**Forum mondial de l'harmonisation
des Règlements concernant les véhicules**

Groupe de travail des dispositions générales de sécurité

Règlement n° 34 (Prévention des risques d'incendie)**Proposition de série 03 d'amendements au Règlement n° 34
(Prévention des risques d'incendie)****Communication de l'expert du Japon***

«Modèle B

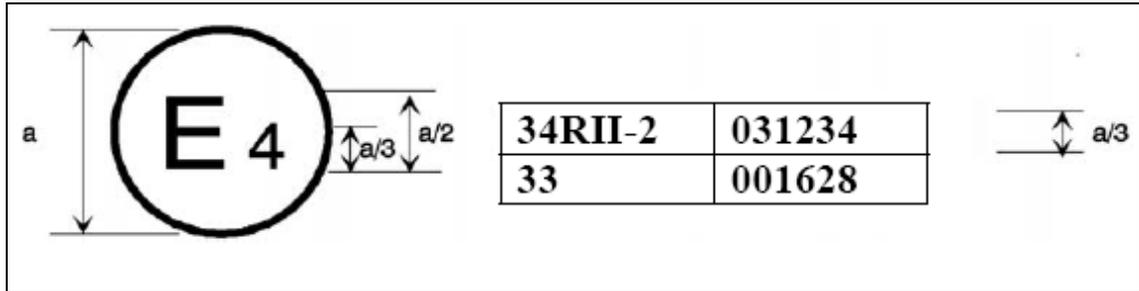
Annexe 2, Modèle B, modifier comme suit:

La marque d'homologation ci-dessus, apposée sur un véhicule, indique que le type de véhicule concerné a été homologué aux Pays-Bas (E4) en vertu des Règlements n^{os} 34, parties I ou IV et II-2, et 33*/. Les numéros d'homologation indiquent que, à la date où les homologations correspondantes ont été délivrées, le Règlement n^o 34 incluait la série 03 d'amendements et le Règlement n^o 33 se trouvait toujours sous sa forme d'origine».

5. Paragraphe 3.1.4.2 et annexe 2, Modèle B: Le Japon propose de modifier les dispositions relatives au numéro d'homologation et les modèles de marque d'homologation pour les mêmes motifs que ceux qui ont été exposés pour le paragraphe 1.2 de la proposition.

Figure 1

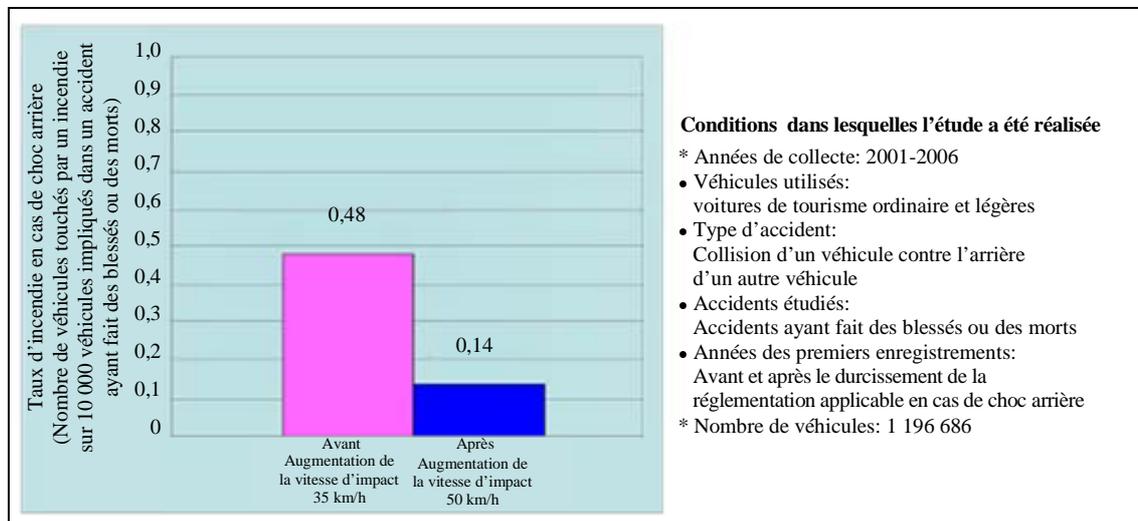
4. La figure 1 ci-après montre que, par suite du durcissement de la réglementation applicable en cas de choc arrière (augmentation de la vitesse d'impact de 35 km/h à 50 km/h), le taux d'incendie en cas de choc arrière a diminué d'environ un tiers, ce qui démontre l'efficacité de la mesure prise.
